## ELEKTRISCHE INSTALLATIES OP LAAGSPANNING EN OP ZEER LAGE SPANNING (Boek 1 - KB 08/09/2019)

Plaats controle:	Oorlogsinvalidenlaan 40 bus 0201, 8434 WESTENDE		
EAN-code installatie:	Niet opgegeven		
Tarief teller(s):	Dag	Private HS-cabine:	Neen
Nummer teller(s):	60 143 676	DNB:	Fluvius
Index teller(s):	3,5	Type lokaal:	Appartement
Type installatie:	Wooneenheid

Overeenkomstig de voorschriften van Boek 1 – Installaties op laagspanning en op zeer lage spanning – Interne procedure QPRO/ELE/001			
Type controle:	Controlebezoek verkoop oude huishoudelijke installatie (8.4.2)		
Datum uitvoering:	<input checked="" type="checkbox"/> Vóór 01/10/1981	<input checked="" type="checkbox"/> Na 01/10/1981 en vóór 01/06/2020	<input type="checkbox"/> Na 01/06/2020
Nota's:	Zie rubriek "VASTSTELLINGEN - Opmerkingen"		
Afwijkingen (Deel 8):	Toegepast		
Herkeuring op verslag:	/

### Vereenvoudigd situatieplan of foto/schema van de (elektrische) installatie:

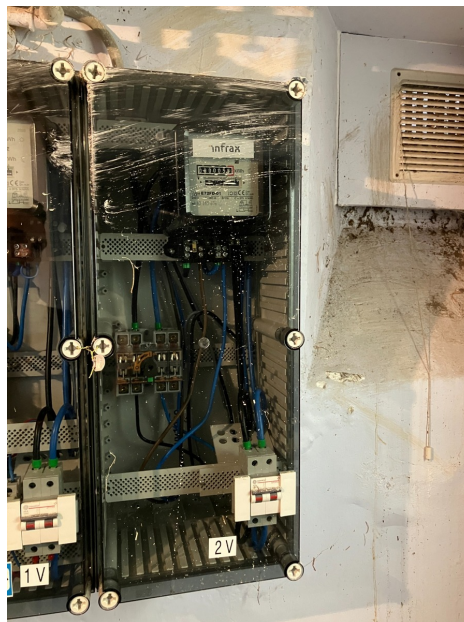
- 4.05. - Het schakel- en verdeelbord moet vervangen worden; de beschermingsgraad tegen elektrische schokken bij rechtstreekse aanraking is onvoldoende. (Boek 1, Onderafdeling 4.2.2.3./5.3.5.1. (a))  
4.10 - De identificatie van de bedienings-, beschermings- en scheidingsinrichtingen, alsook van de aansluitklemmen van de stroombanen, wordt niet uitgevoerd door goed zichtbare en onuitwisbare individuele markeringen. (Boek 1, Onderafdeling 3.1.3.1.)  
4.10B. - De aanduiding van de voedingsspanning op elk schakel- en verdeelbord is niet aanwezig. (Boek 1, Onderafdeling 3.1.3.3. (a))  
4.12. - De doorsnede van de verdeelrails en de interne verbindingen in het schakel- en verdeelbord zijn niet aangepast aan de stroomopwaarts geplaatste beschermingsinrichting tegen overstroom. (Boek 1, Onderafdeling 4.4.1.5.)
